ŠTÁTNA OCHRANA PRÍRODY SLOVENSKEJ REPUBLIKY  
SPRÁVA CHRÁNENEJ KRAJINNEJ OBLASTI  
KYSUCE

Naše číslo  
CHKOKY/417-001/2020/PD,ZV

Vec: Stanovisko k dokumentácii na stavebné povolenie Diaľnice D3 Oščadnica – Čadca, Bukov, 2. polprofil a diaľnice D3 Kysucké Nové Mesto - Oščadnica

Obr. č.1

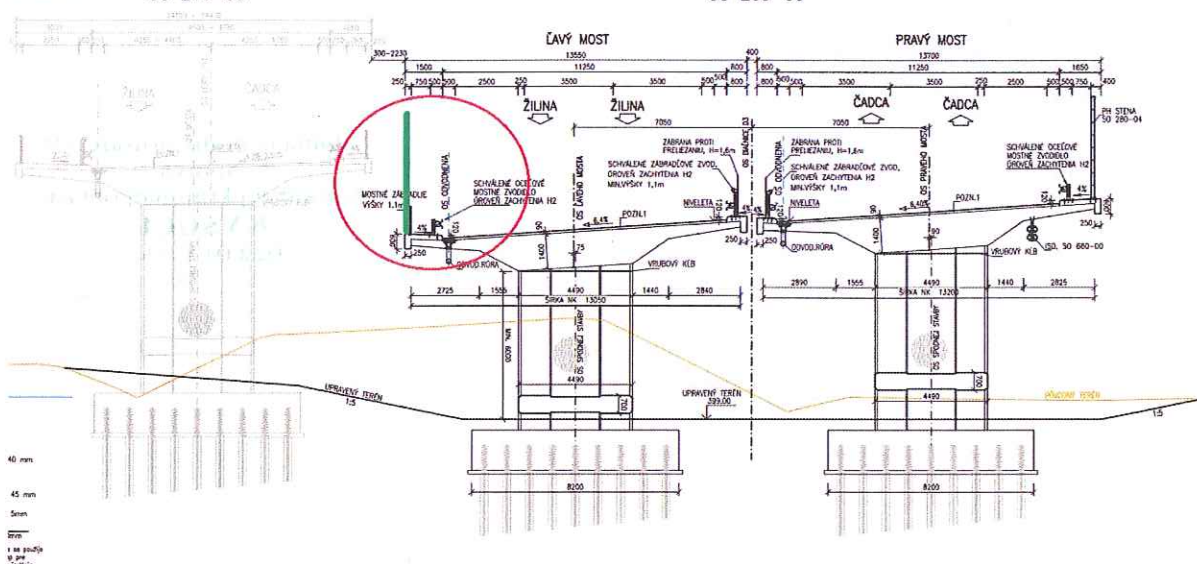
3. Aj na druhú stranu mosta SO 209-00 umiestniť protihlukovú stenu a to z dôvodu zamedzenia šírenia hluku a svetla do podmostia mosta SO 210-00 (I/11). Je potrebné eliminovať všetky negatívne faktory, ktoré by limitovali pohyb cieľových druhov živočíchov popod mostné objekty. Nepriehľadná stena s výškou 4 m by mala byť umiestnená v km 33,6 - 33,7 (obr. 1).

Obr. č. 2

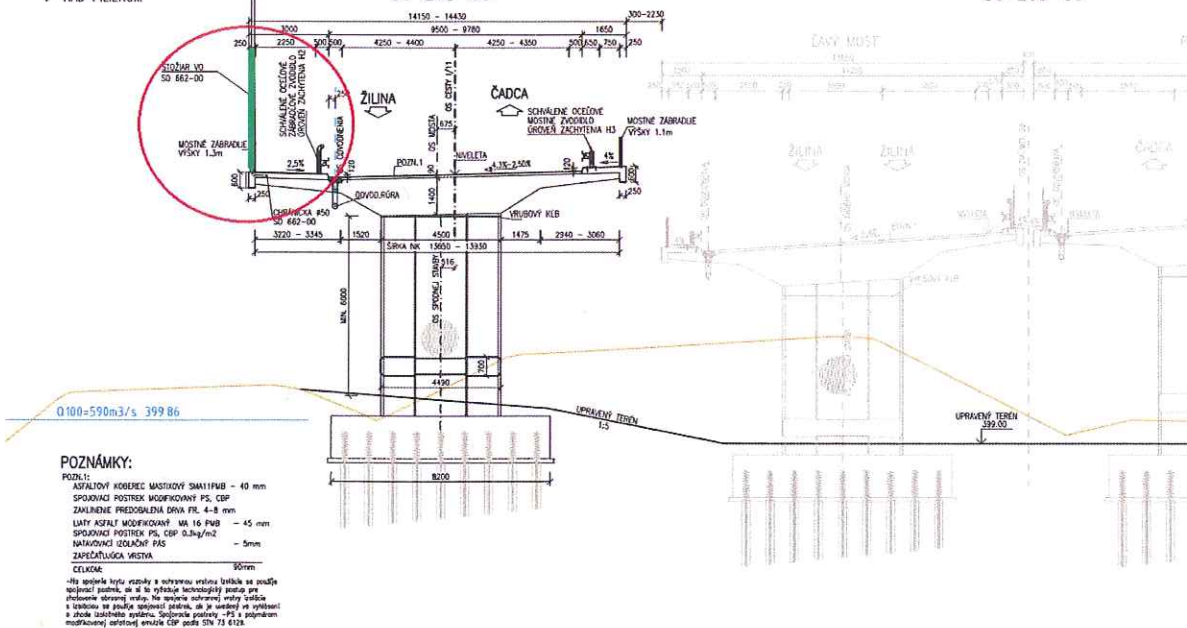
4. Medzi km 33,217 - 33,752 umiestniť protihlukové steny obojstranne, tzn. aj pri rieke Kysuci (na ľavej strane I/11). Je tu projektovaná protihluková stena SO 280-04 na D3. Opäť je cieľom eliminácia hluku a osvetlenia z I/11 smerom k rieke Kysuci, čiže do migračného koridoru, ktorého konektivitu zabezpečujú mosty D3 a I/11 (obr. 2).
